Conseil économique et social

Forum mondial de l'harmonisation des Règlements concernant les véhicules

**Accord de 1958 – Examen de projets d'amendements
à des Règlements existants proposés par le GRE**

Proposition de complément 8 au Règlement n° 65 (Feux spéciaux d'avertissement)

Exemples de marques d'homologation

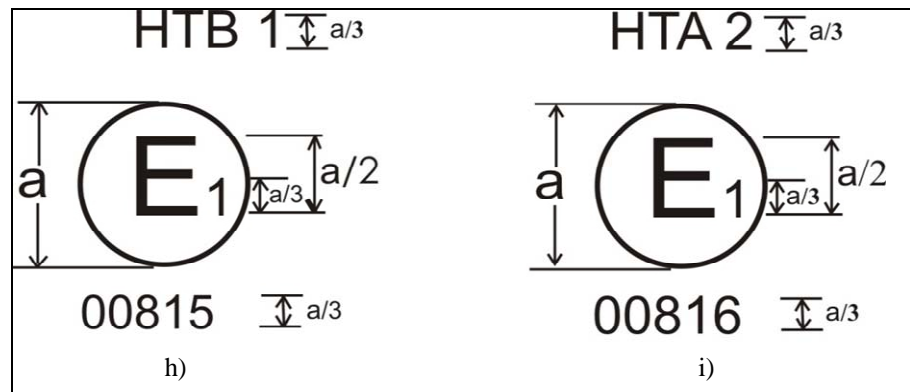
Annexe 2, ajouter de nouveaux exemples de marques d'homologation h) et i), comme suit:

- h) Sur une demi-rampe de feu spécial d'avertissement indique qu'il a été homologué en Allemagne (E1) sous le numéro d'homologation 00815. Ce numéro d'homologation indique que l'homologation a été accordée conformément aux prescriptions du Règlement sous sa forme initiale et qu'il s'agit d'un feu spécial d'avertissement tournant ou à éclat stationnaire de couleur bleue de la classe 1 (HTB 1).
- i) Sur une demi-rampe de feu à éclat directionnel indique qu'il a été homologué en Allemagne (E1) sous le numéro d'homologation 00816. Ce numéro d'homologation indique que l'homologation a été accordée conformément aux prescriptions du Règlement sous sa forme initiale et qu'il s'agit d'un feu tournant ou à éclat stationnaire de couleur jaune-auto de la classe 2 (HTA 2).».
